Ролик подачи/отделения с улучшенной текстурой резинки

CET1066E

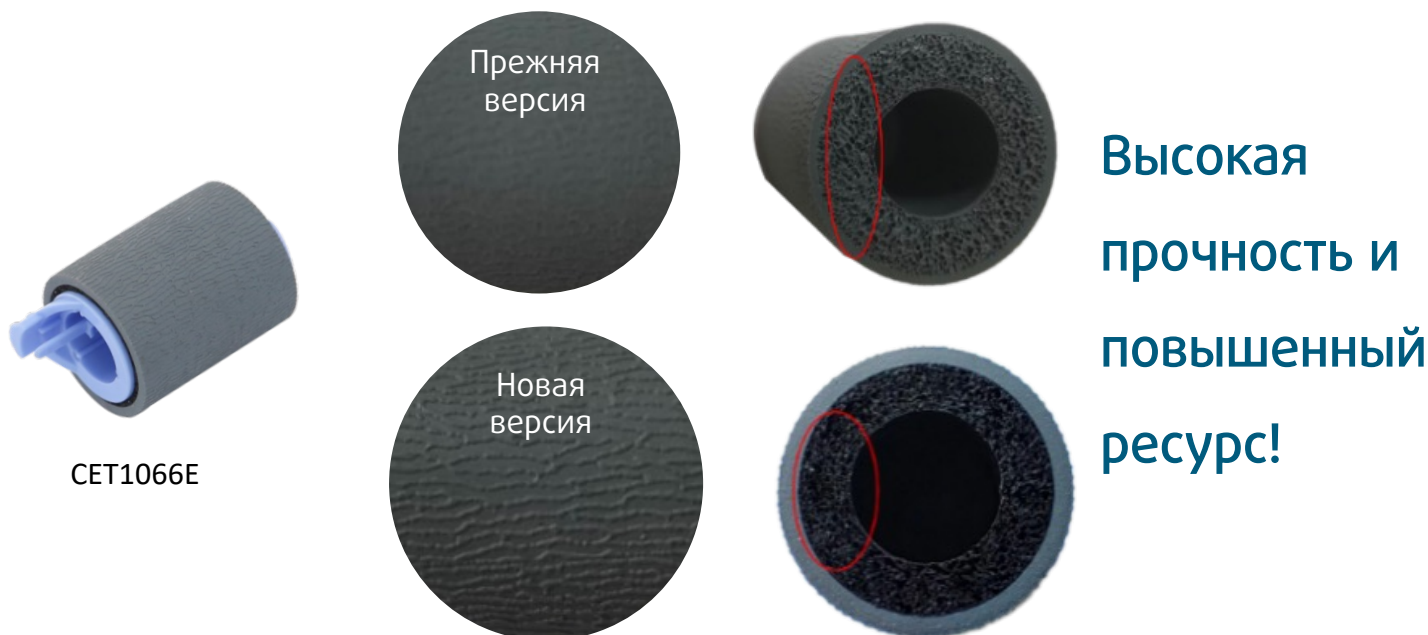
Новая структура поверхности **Связанные ячейки пористого материала**

- Резиновая оболочка изготовлена из специально разработанного материала, а новый рисунок поверхности обеспечивает удвоенное сопротивление трению и износостойкость по сравнению с предыдущей версией.
- Для внутреннего слоя в роликах предыдущей версии использовался пористый материал, состоящий из независимых ячеек, в то время как в новой версии используются связанные ячейки, которые обеспечивают высокую прочность и более длительный срок службы.
- Подтвержденный тестами ресурс – до 100 000 страниц.
